Ref. Licitación Pública N° 01/2018
Expediente N° 01806-0001267-5

Objeto: AMPLIACIÓN DEL SECTOR CABOTAJE

CIRCULAR ACLARATORIA N° 10 - SIN CONSULTA

Esquema unifilar- tablero n°1

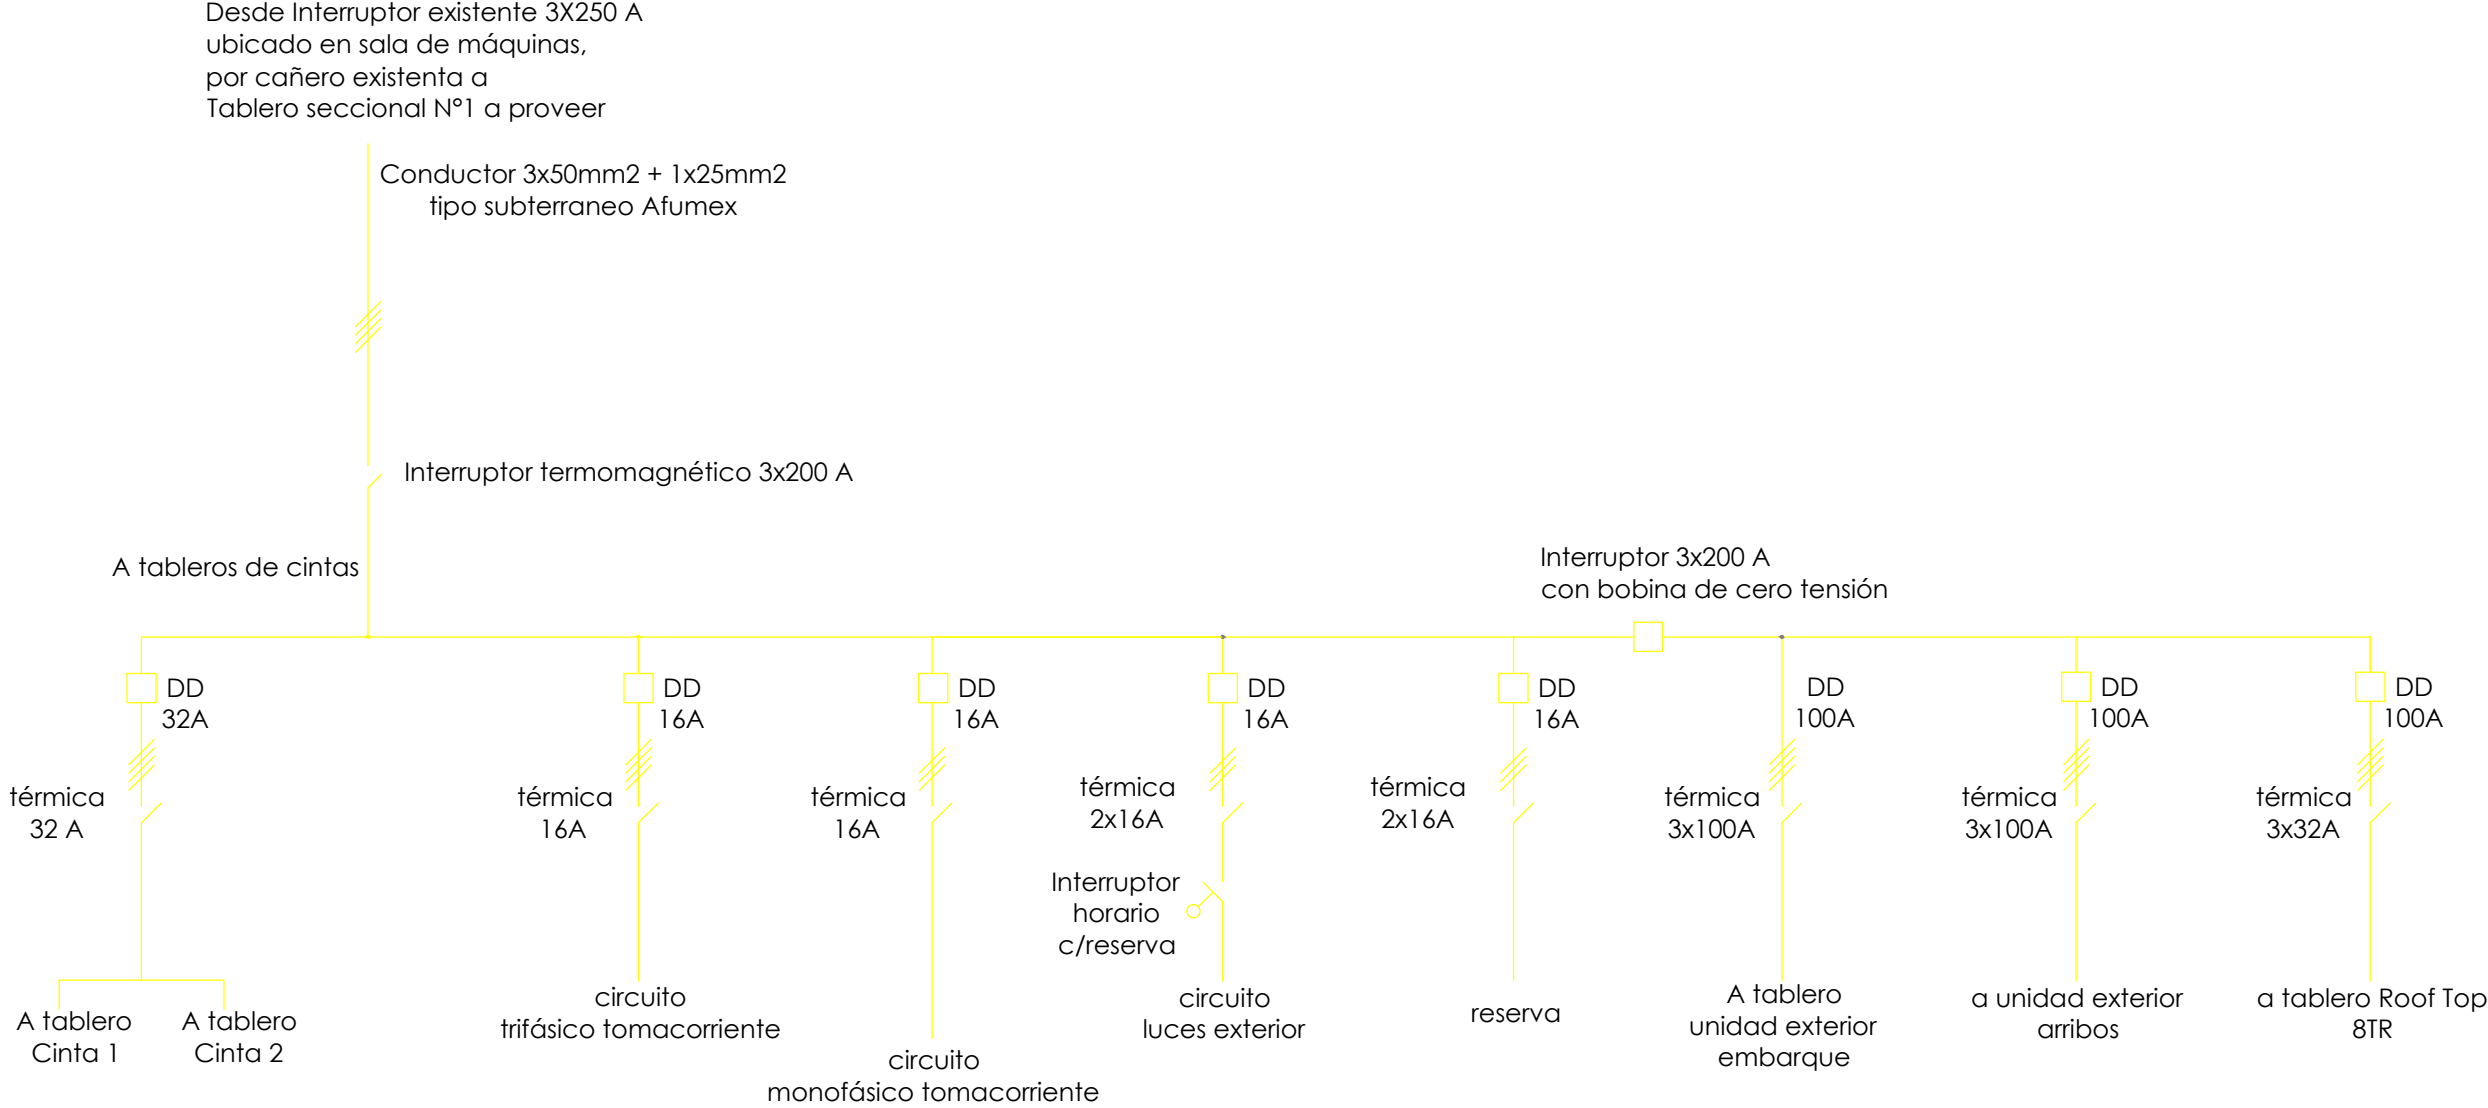
-Se adjunta el diagrama unifilar modificado.

-En relación al Rubro 9 - Instalación Eléctrica: Se modifica el ítem de Tableros, en el Pliego de Especificaciones Técnicas Particulares. En lugar de alimentarse desde el interruptor de 400 A existente, ubicado en la sala de tableros sur, la línea general se tomará desde un interruptor existente 3x250A, localizado en la Sala de Máquinas existentes del Aeropuerto, ubicada al sur de la obra, a aproximadamente 75 metros. Hasta el Nuevo tablero Seccional a proveer Tablero N°1, a ubicar en el límite exterior de la ampliación, en el sector de retiro de equipajes.

Además, el Tablero N°2 a proveer y colocar, para aires condicionados, se alimentará también desde el interruptor existente 3x250A, localizado en la Sala de Máquinas existentes del Aeropuerto, ubicada al sur de la obra, a aproximadamente 75 metros. El Tablero N° 2 ya no se ubicará en la azotea, sino que se ubicará a pie de unidades exteriores, en la losa de H°A°, tal como figura en el plano de Aires Acondicionados.

Por otra parte, se modifica el ítem de Especificaciones, en el mismo Rubro, Instalación eléctrica. Ya que, no se tendrá en cuenta el cambio del interruptor rotativo de 400 A, en sala de tableros Sur.
